Název stavby: **NOVÁ RADNICE PRO PRAHU 7**

Stavební úpravy stávající administrativní budovy č.p. 1338 na pozemku parc.č.881, k.ú. Holešovice, ulice U Průhonu 38, Praha 7

**Věc:** *Podrobný popis dosud zjištěných rozporů zadávací dokumentace s nově zjištěnými skutečnostmi a zdůvodnění návrhu posunu časového plnění zakázky včetně odhadu dopadů do ceny Díla a termínu realizace zakázky NOVÁ RADNICE PRO PRAHU 7.*

##### 5. Časový posun realizace fasádního pláště budovy:

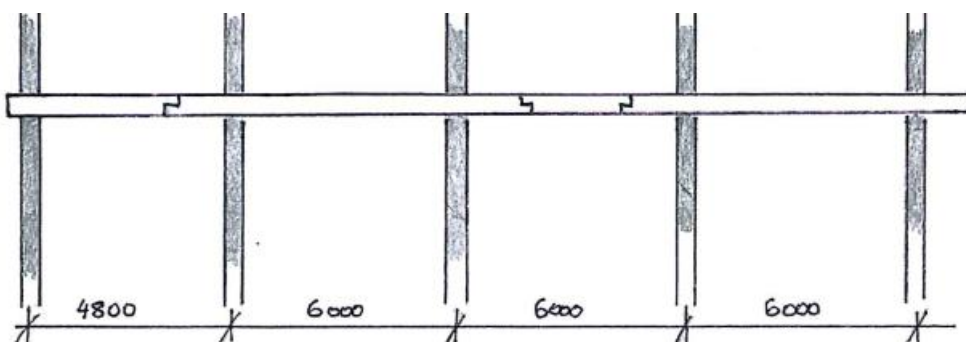
Z důvodu posunu výše uvedených prací, jejichž dokončení má logickou vazbu na zahájení a celkové termíny prací na fasádě, není možné zahájit realizaci klinkerové fasády v dřívějším období tak, aby byla dokončena před zimním obdobím. Navíc je nutno zohlednit požadavek generálního projektanta na odstranění svislých a vodorovných ztužujících prvků nacházejících se i po obvodě objektu v bezprostřední blízkosti fasádního pláště až po provedení nových železobetonových jader.

V odevzdaném smluvním harmonogramu bylo počítáno se zahájením předmětných prací v období od měsíce března 2018. Zhotovitel je nucen v rámci tvorby nového realizačního harmonogramu zanést do postupu prací technologickou přestávkou **trvajících 60 kalendářních dnů k překlenutí** zimního období, která zohledňuje vliv nových skutečností týkajících se stávající nosné konstrukce viz výše ad bod 4. tohoto dokumentu.

Obr 2.: Znáznornění stykování prvků dle nových zjištění.

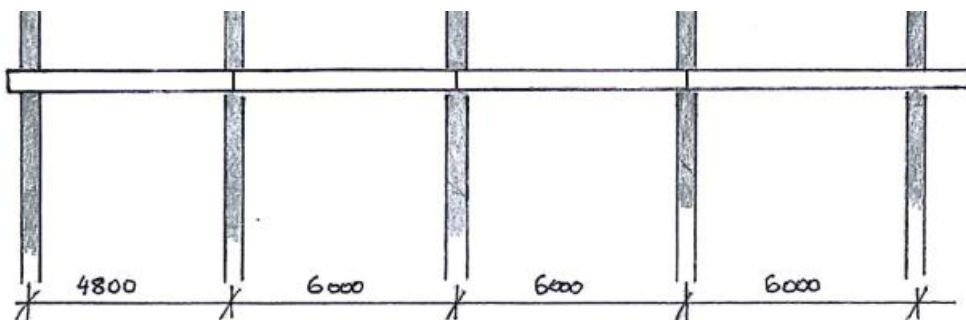
Dokumentace popisuje nosný systém jako montovaný železobetonový skelet tvořený sloupy a průvlaky s vkládanými průvlakovými vložkami (v literatuře popisován jako tzv. Gerberův spoj, Gerberův nosník). Stykování jednotlivých prvků průvlaku je pak mimo sloupy (Obr.1). Prostorová tuhost systému ve směru průvlaků je zajištěna rámovým působením nosných prvků, doplněných ztužující stěnou. Ve směru kolmém na průvlaky pak ztužidly a ztužujícími stěnami. Konstrukce je tedy v obou směrech zavětrována třemi ztužujícími stěnami na každém podlaží. Stropní konstrukce je tvořena stropními panely uloženými na ozuby stropních průvlaků. Horizontální tuhost stropu je zajištěna zmonolitněním stropní prefabrikované konstrukce zálivkami. Původní dokumentace stavby popisuje tyto stropní panely jako panely SPIROLL. Mělo by se tedy jednat o železobetonový předpjatý dutinový panel.

Obr 1.: Znáznornění stykování prvků dle původního předpokladu.

Na základě dodatečného doplnění podkladů od generálního projektanta a následného postupného odstrojování budovy byly zjištěny další nové nepředvídané skutečnosti. Zhotovitel na tyto pravděpodobné skutečnosti upozornil v rámci kontrolního dne stavby a písemně předal k dořešení dne 28.12.2017. Tyto předpoklady byly v plném rozsahu potvrzeny po likvidaci azbestu v objektu a následném odhalení nosných konstrukcí skeletu.

Skeletový systém je tvořen sloupy a průvlaky stykovanými nad sloupy nebo ztužujícími stěnami (Obr.2). Stropní panely jsou pak železobetonové dutinové nepředpjaté typu PZD. Některé prvky (např. sloupy navazující na ztužující stěny) uvedené v původní projektové dokumentaci statické části pro stavební povolení nebyly zjištěny.

Na žádost zhotovitele static stavby vypracoval návrh dočasné ztužující ocelové konstrukce budovy, která by jednak měla částečně eliminovat vliv dosud zjištěných skutečností týkajících se nosné konstrukce objektu na postup bouracích prací, tak i do určité míry eliminovat případný vliv nových předem neočekávaných zjištění na stávající nosné konstrukci, které by mohly dále ohrožovat postup výstavby ve vazbě na smluvní harmonogram stavby.
